Avis délibéré
de la Mission régionale d'autorité environnementale
Provence-Alpes-Côte d'Azur

sur le projet de centrale photovoltaïque au sol sur la commune
de la Roche-des-Arnauds (05)

N° MRAe
000319/AP - 000380/AP

Figure 2: plan de masse. Source : pièce du permis de construire.

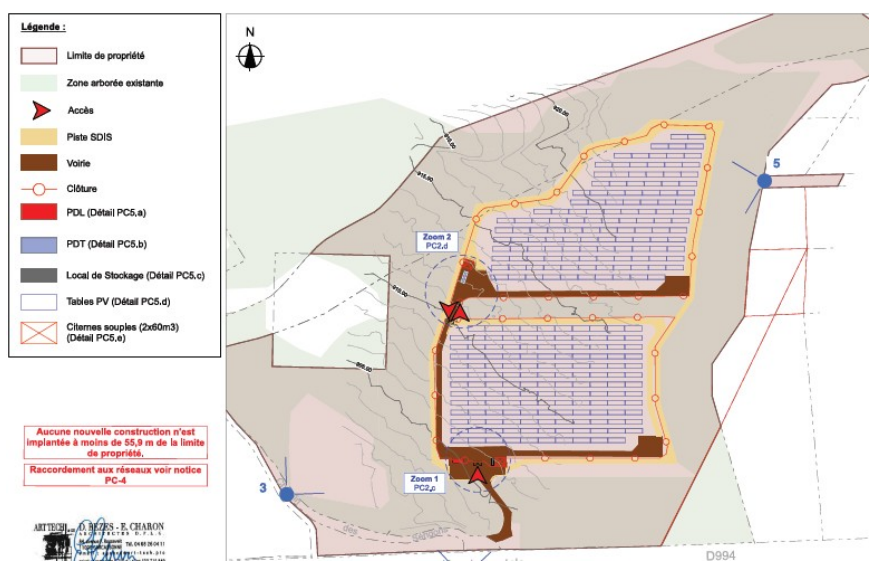
L'injection de l'électricité produite sur le réseau public de distribution nécessite de relier le poste de livraison au poste source de Veynes, distant d'environ 10 km. *« Toutefois, dans le cadre de l'implantation d'un parc solaire sur la commune de Montmaur, un nouveau départ a été créé en amont de ce poste source. Ainsi, le parc solaire de la Roche-des-Arnauds sera raccordé à ce nouveau départ (tracé pressenti lors de la pré-étude de raccordement), permettant de réduire considérablement la distance de raccordement et donc les impacts associés (3 km linéaires au lieu de 10 km). Toutefois, le tracé final sera défini par ENEDIS qui en aura la maîtrise d'ouvrage ».*

L'étude d'impact indique que ce raccordement ne sera pas de nature à modifier *« le climat local, la topographie, l'occupation des sols, le contexte socio-économique du secteur »*. Des mesures d'évitement et de réduction seront mises en œuvre en phase travaux pour limiter les risques de pollution accidentelle des sols, des eaux superficielles et souterraines. Le maître d'ouvrage n'évalue pas toutefois les effets du raccordement sur la biodiversité, alors même qu'il fait partie du périmètre du projet¹.

La MRAe recommande de compléter l'étude d'impact par l'évaluation des incidences du raccordement au nouveau départ créé en amont du poste source de Veynes sur la biodiversité, assortie, le cas échéant, des mesures d'évitement ou de réduction prévues, voire des mesures de compensation adaptées.
